Nota van Zienswijzen en wijzigingen

Het ontwerpbestemmingsplan “Oosterdalfsen Noord” heeft van 20 december 2023 tot en met 30 januari 2024 voor een ieder ter inzage gelegen. In het kader van de kennisgeving ex artikel 3.8 van de Wet ruimtelijke ordening is het ontwerp bestemmingsplan aan de daartoe aangewezen instanties digitaal toegezonden.

Afbeelding 1.2: Uitsnede geldend bestemmingsplan (Bron: Ruimtelijke Plannen, bewerkt)

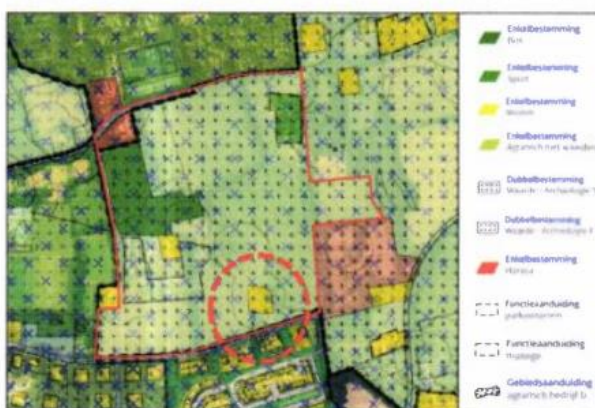
Er zijn diverse gesprekken met de stedenbouwkundige en gemeente geweest waarin de wensen van de omwonenden zeer nadrukkelijk zijn besproken. Dit betreft o.a. behoud bomen en het karakter van de Gerner Es. Oorspronkelijk zat het perceel Koerhuis niet in de plannen. Dit is ook terug te zien in de stukken. In diverse onderzoeken is dit perceel niet meegenomen. Over het toevoegen van dit perceel is veelvuldig gesproken. Uiteindelijk staat er in het concept bestemmingplan (In 'Toelichting' en 'Beeldkwaliteitsplan') een indeling van het perceel Koerhuis die overeenkomt met onze wens. Dat wil zeggen, handhaven van de bebouwing aan de achterzijde van het perceel. En geen bebouwing dicht bij de weg en ook dicht bij onze woning. Dit is in de stukken te zien in de Plankaart (rode cirkel); hoofdstuk 2.3.4 van de Toelichting.

Juist dit aspect hebben we bij aankoop van ons perceel nadrukkelijk nagevraagd bij de gemeente. Toen zei men dat perceel Koerhuis buiten de uitbreidingsplannen van Oosterdalfsen viel en dat het bouwvlak zich aan de achterzijde van het perceel bevindt. Precies dit feit gaf ons zekerheid en heeft er mede toe geleid dat we ons perceel van de gemeente gekocht hebben. In het plan staat getekend dat er geen bebouwing dicht op de weg komt, conform huidige situatie. Máár men heeft in bestemmingsplan wel het bouwvlak vergroot naar het gehele perceel. Dit bevreemd ons zeer. Dit is niet nodig voor het ingetekende plan en het sluit niet aan wat er in onze participatiesessies is besproken. Wij willen de zekerheid houden dat er niet dicht naar de weg toe gebouwd zal gaan worden. Daarom pleiten we er dan ook voor om dit aan te passen in het bestemmingsplan, net zoals er ook in andere delen van het plan aan de Gerner Es ook bewust geen bouwvlakken zijn opgenomen.

Note: De rode cirkel geeft het betreffende perceel aan.

In het ontwerp van het bestemmingsplan Oosterdalfsen Noord is voor het gehele perceel Gerner Es 9 een bouwvlak opgenomen vanwege het amendement dat is aangenomen door de gemeenteraad om meer sociale (betaalbare) woningen te realiseren in het plangebied Oosterdalfsen Noord. Bij het ter inzage leggen van dit ontwerpplan was namelijk nog niet bekend hoe het aangepaste stedenbouwkundig plan er uit zou komen te zien door dit amendement. Uit het aangepaste stedenbouwkundig plan blijkt, dat aan de zuidzijde van de bestaande woning op het perceel Gerner Es 9 geen woningen zijn gepland. Daarom kan het bouwvlak worden verkleind

zodat de zuidgrens hiervan overeenkomt met het bouwvlak zoals dat is opgenomen voor dit perceel in het bestemmingsplan Buitengebied.

De zuidgrens van het bouwvlak op de Verbeelding van het perceel Gerner Es 9 wordt opgeschoven richting het noorden, zodat deze overeenkomt met de zuidgrens van het bouwvlak zoals die is opgenomen voor dit perceel in het nu nog geldende bestemmingsplan Buitengebied. Op de Verbeelding en in de regels bij het bestemmingsplan wordt opgenomen, dat op de kavels die direct grenzen aan de Gerner Es, uitsluitend vrijstaande woningen mogen worden gebouwd. Verder geeft de zienswijze geen aanleiding het bestemmingsplan aan te passen en/of nadere onderzoeken uit te voeren.
